DFG8340 据付図の脚部荷重：誤記訂正のお願い

DFG8340 のインストレーションマニュアル、および標準仕様書に記載されている据付図の脚部荷重に間違いがありました。内容をご確認の上、内容をご確認の上、訂正をお願い申し上げます。

DFG8340 上面図

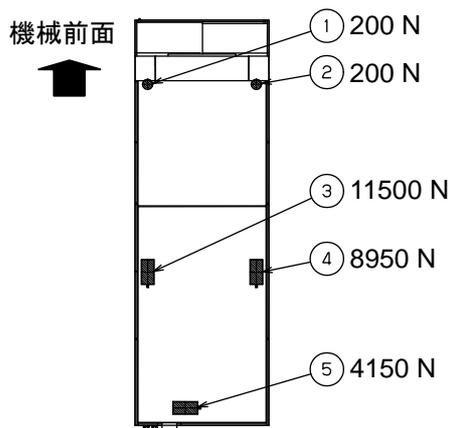
下記の図のように脚部の荷重を訂正いたします。

図中の番号	荷重（訂正前）	荷重（訂正後）
1	200 N	200 N（訂正なし）
2	200 N	200 N（訂正なし）
3	1150 N（誤記）	11500 N
4	895 N（誤記）	8950 N
5	415 N（誤記）	4150 N
